Náhrada tlumiče kmitání 535 0117 10 za alternátorovou volnoběžku 535 0105 10

Dacia, Renault

Stav 11.2008

INA 0026

Obr. 1: 535 0117 10

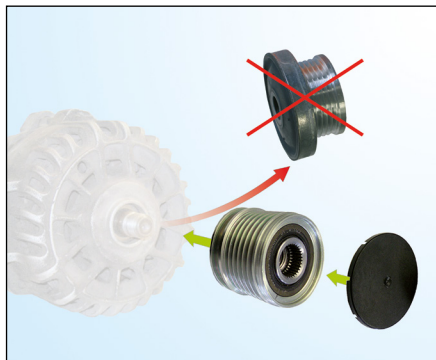
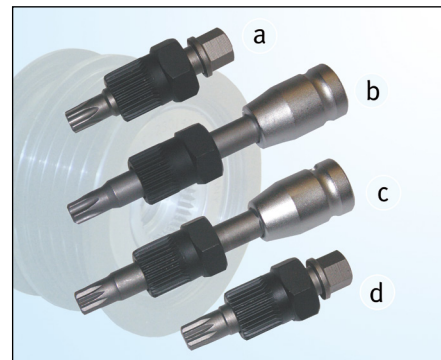
Tlumič kmitání v LuK-AS-č. 535 0117 10 (obrázek 1) se již nedodává a je nahrazen objednacím č. 535 0105 10 (obrázek 2).

1x alternátorová volnoběžka
1x těsnicí víčko

1. Demontujte plochý drážkový řemen
2. Překontrolujte všechny komponenty řemenového pohonu z hlediska poškození – poškozené komponenty vyměňte
3. Demontujte originální řemenici z alternátoru (viz **obrázek 3**)
4. Namontujte alternátorovou volnoběžku 535 0105 10 pomocí příslušného speciálního nářadí (viz **obrázek 4**)
5. Namontujte těsnicí víčko na alternátorovou volnoběžku – dbejte na správné umístění!
6. Namontujte plochý drážkový řemen
